LuK Service Info

Part Nr. 223 0028 10 – 230/230mm TGU6

TB1018

Info: New design / Neues Design / Nouvelle conception / Nuevo diseño / Nuovo disegno / Nuovo segno

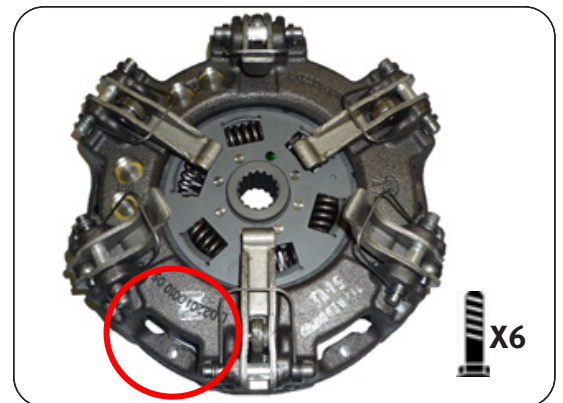
This new design utilises the latest clutch technology, using a vented housing for improved cooling and heat dispersal. Fully interchangeable with existing clutches with no modifications required to vehicle or flywheel. A new fixation bolt set 411 0033 11 6 x M8 x 1.25 x 45mm + Conical washer is supplied with new designs to accommodate the lower housing.
